Shearwater Teric 韌體發行說明

版本19 2021年7月26日

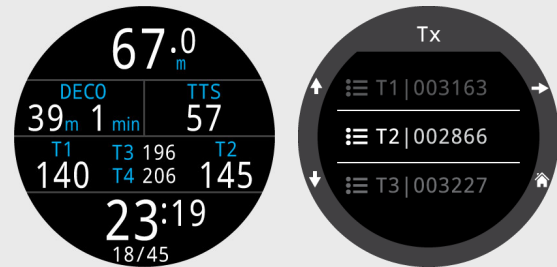
現支援多達4個無線空氣整合（AI）氣瓶。Shearwater建議當使用的傳感器數量超過2個時，使用Swift傳感器，以避免通訊信道衝突。

AI的設定功能表經過重構，可配置4個傳感器。

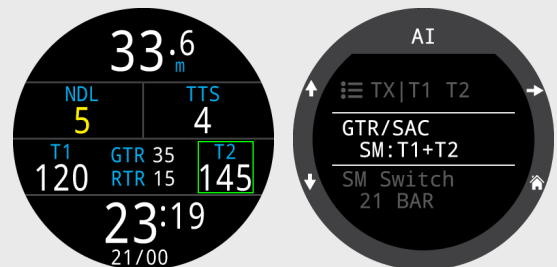
添加了側掛模式。

側掛模式的不同點包含：

- 提示更換氣瓶的提醒指示器。
- SAC和GTR的計算是基於兩個氣瓶的總氣體量。氣瓶大小必須相同。

添加了一個RTR（剩餘的冗餘時間）顯示選項。這是僅對壓力較低的一個氣瓶計算的GTR（即假設壓力較高氣瓶丟失情況下的GTR）。

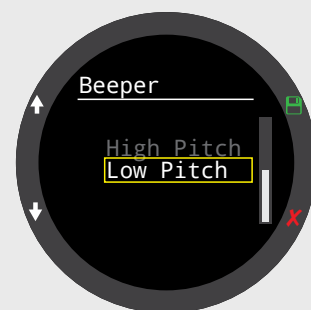
翻譯版本。當前可用版本：

- 繁體中文 (繁體中文)
- 简体中文 (簡體中文)
- 日本語 (日文)
- Español (西班牙文)
- 後續準備好后將添加其他語言版本

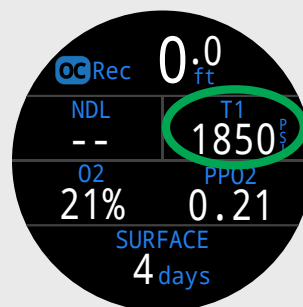
在OC Rec標準佈局中，可使用備用顯示替代TTS的顯示位置（右上）。
